**AVIS RELATIF À LA PROTECTION
CONTRE LES EVENTUELS EFFETS NOCIFS ET NUISANCES
PROVOQUÉS PAR LES RAYONNEMENTS NON IONISANTS
GÉNÉRÉS PAR DES ANTENNES ÉMETTRICES STATIONNAIRES**

Commune : WAVRE - Exploitant : PROXIMUS

Référence exploitant : 10BCW

Rapport n° 1608 / 2025

Figure 1 : Vue en plan des lieux de séjour et des points de contrôle

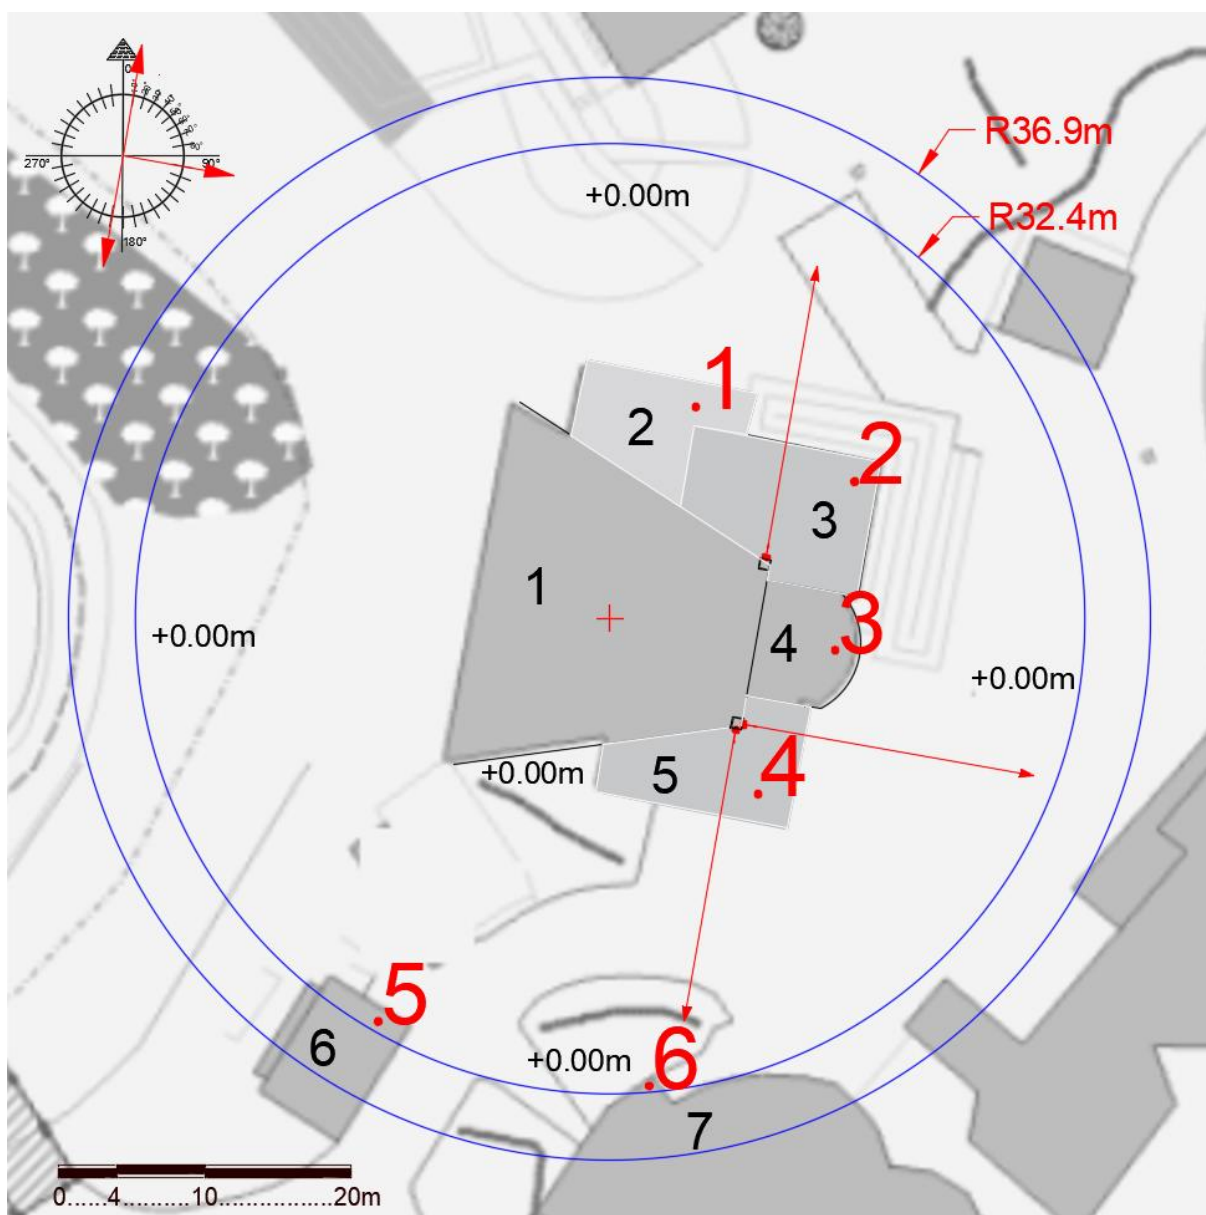
En ce qui concerne les antennes de l'installation mentionnées dans le tableau 1, la distance maximale à laquelle la limite pourrait être atteinte, à l'extérieur, est égale à 26,9 m. S'il n'y a pas de LS à une distance inférieure, les antennes respectent forcément la limite d'immission.

Dans le cas des LS situés à l'intérieur des bâtiments, une atténuation d'obstacle est prise en compte et il en résulte que la distance maximale à laquelle la limite pourrait être atteinte se réduit à 22,4 m.

Les résultats de l'évaluation décrite au paragraphe 4 indiquent que les antennes émettrices stationnaires de l'installation faisant l'objet du présent avis ne produisent pas, dans un lieu de séjour, un rayonnement électromagnétique maximum supérieur aux limites fixées à l'article 4 du décret.

Figure 2 : Vue en plan des installations d'antennes dans un rayon de 300 mètres autour de l'installation faisant l'objet de la demande d'avis

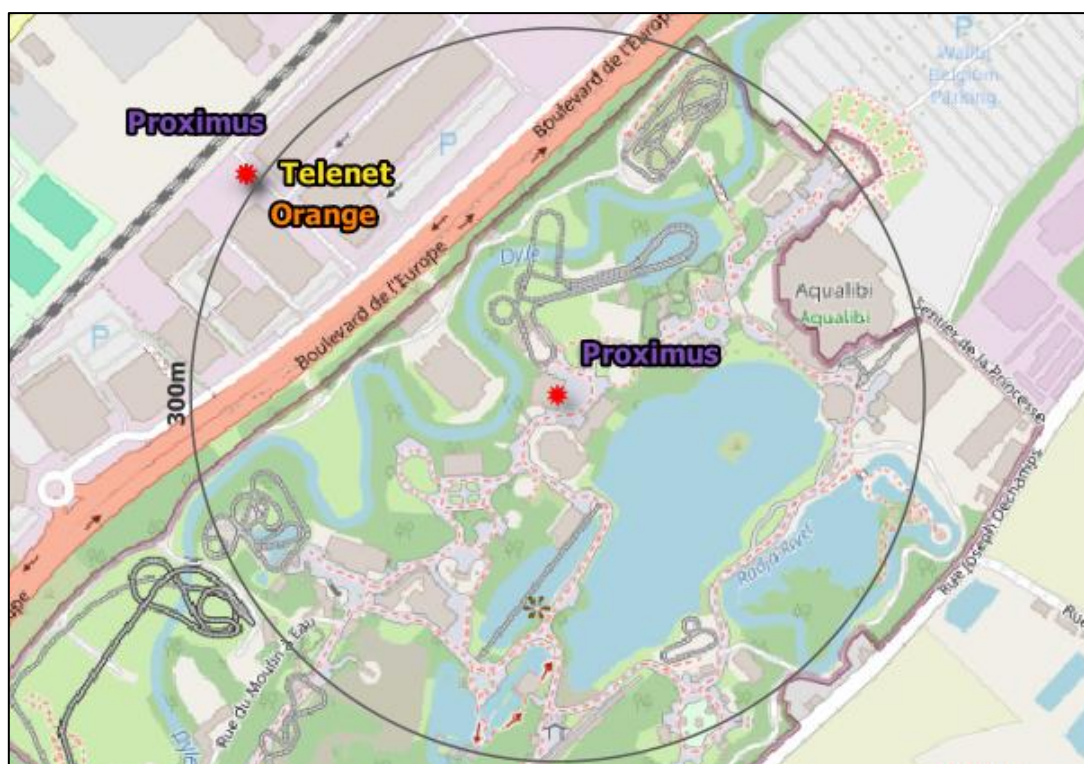
Compte tenu des considérations ci-dessus, il apparaît que l'intensité du rayonnement électromagnétique généré, dans les lieux de séjour situés dans un rayon de 300 mètres autour de l'installation référencée dans le paragraphe 2, par l'ensemble des antennes émettrices stationnaires de l'ensemble des exploitants du même site d'antennes émettrices stationnaires respecte la limite fixée à l'article 4, § 2 du décret.
